南環段_CF670標_招標文件疑義一覽表

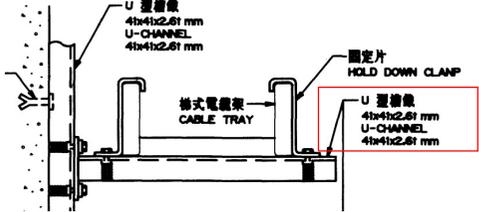
32	<p>CF624A 第15060章 2.3.4(Page15060-3)</p>	<p>第15060章吊掛及支撐 2.3.4 2.3.4 耐震要求 設備及管線直接接觸到地板、牆壁、天花板或其他結構建築物體時，該設備之吊掛及支撐須能承受0.24g的水平地震力。</p>	<p>是否須提出耐震相關計算書及證明？</p>	<p>於施工階段，請廠商依照詳圖內容提送計算書至工程司審查。</p>
CF624A		<p>第15187章水化學處理 2.2及3.1.2 2.2 水處理系統閥件、管路及其配件之材質及耐壓等級應與冷卻水系統一致。 3.1.2 所有的水處理設備應有一廢水排出接頭及接管，不得任意排放，應排至適當之落水頭。 3.1.2 水化學處理設備所用之系統配管管材，原則上以 SUS304 不銹鋼為主。</p>	<p>空調冰水管與冷卻水管於標準圖F624A/GI/ME1001所示為鍍鋅鋼管。</p>
